改善箇所説明図

上方から見た図

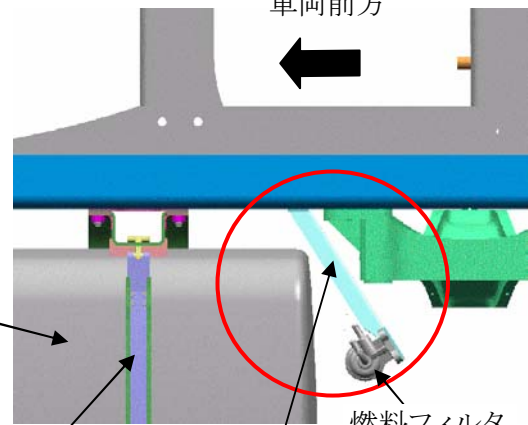
基準不適合箇所

空気ばね緩衝装置付トラックにおいて、燃料タンクを固定するバンドの締結力が不十分のため、悪路走行時等の過大な衝撃を繰り返し受けると、燃料タンクが動く場合がある。そのため、そのまま使用を続けると、燃料タンクが、燃料フィルタ取付金具と干渉して損傷し、最悪の場合、燃料が漏れるおそれがある。

改善の内容：全車両、燃料タンク固定バンドを対策品と交換する。また、燃料フィルタ取付金具と燃料タンクの隙間が少ないものは、当該取付金具を対策品と交換する。なお、タンクに損傷のあるものは新品と交換する。

識別：燃料フィルタ取付金具に白色ペイントを塗布する。
